# リコール情報

平成 31 年 1 月 24 日届出 平成 31 年 1 月 25 日作業開始 リコール届出番号 外- 2773

大型トラックの後2軸リーフサスペンション仕様車において、リーフスプリング端部とラバースプリングを固定する六角穴付ボルトの締付けが不適切なため、走行振動等により当該ボルトが緩み、リーフスプリングが遊動して異音が発生することがあります。そのため、そのまま使用を続けると、当該ボルトとラッチが外れプレートが脱落し、他の交通の安全を妨げるおそれがあります。

## 改善箇所説明図

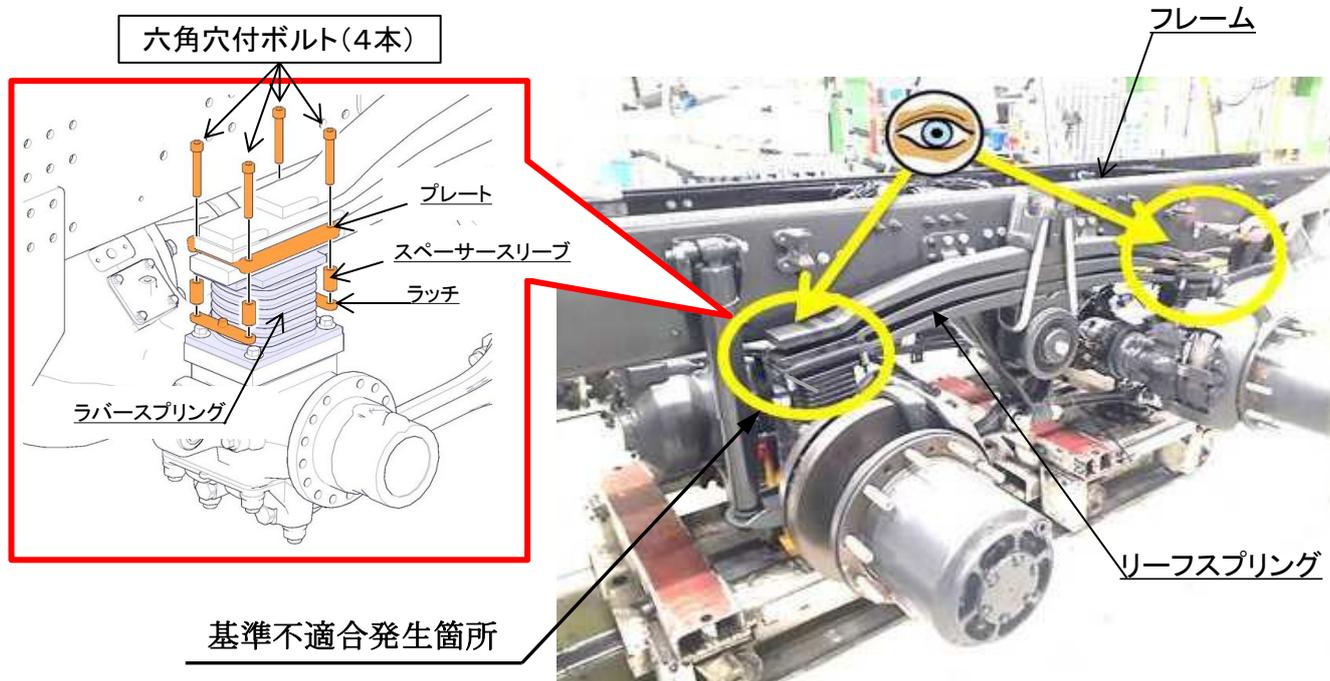
大型トラックの後2軸リーフサスペンション仕様車において、リーフスプリング端部とラバースプリングを固定する六角穴付ボルトの締め付けが不適切なため、走行振動等により当該ボルトが緩み、リーフスプリングが遊動して異音が発生することがある。そのため、そのまま使用を続けると、当該ボルトとラッチが外れプレートが脱落し、他の交通の安全を妨げるおそれがある。

全車両、当該ボルトを点検し、規定トルクで締め付ける。なお、当該ボルト及び関連部品が紛失していたり損傷等がある場合は、新品に交換する。

注：  内は、点検する部位を示す。  
 識別：六角穴付ボルト頭部に、黄色又は白色ペイントを塗布する。
